**Всемирный форум для согласования правил
в области транспортных средств**

Рабочая группа по вопросам шума и шин

Шины: Правила № 109 ООН(шины с восстановленным протектором
для транспортных средств неиндивидуального
пользования и их прицепов)**Предложение по поправкам к Правилам № 109 ООН****Представлено экспертами от Международного постоянного бюро
ассоциаций дистрибьюторских компаний и предприятий
по восстановлению шин (БИПАВЕР)***

«Пример 1:

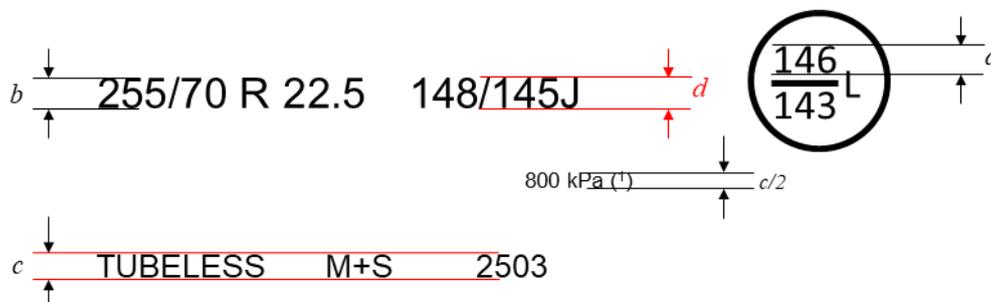
Приложение 3,

Рис. заменить и изменить следующим образом:

(1) В случае шин, впервые официально утвержденных по типу конструкции до 1 января 2018 года, вместо кПа можно использовать маркировку PSI. Маркировке кПа может предшествовать маркировка “TEST AT :” или, в качестве альтернативы, маркировка “TEST INFL :” либо символ “@”».

«Пример 2:

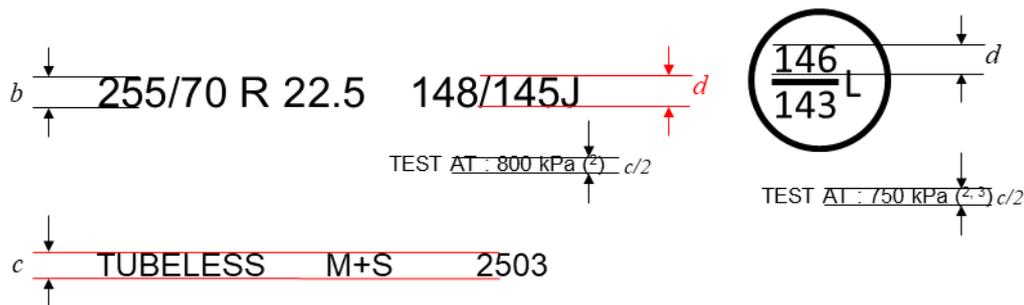
- (2) Маркировка “TEST AT :” может быть заменена маркировкой “TEST INFL :” или символом “@” либо опущена.
- (3) Указание значения второго давления в шине для дополнительного эксплуатационного описания является факультативным. При отсутствии такого указания для обеих комбинаций нагрузки/скорости применяется одно и то же испытательное давление в шине.

Требования, касающиеся размеров дополнительной маркировки ⁽⁴⁾:

- (4) В отношении “ML” и “MPT”, являющихся частью маркировки обозначения размеров шины, применяется минимальный размер *b*».
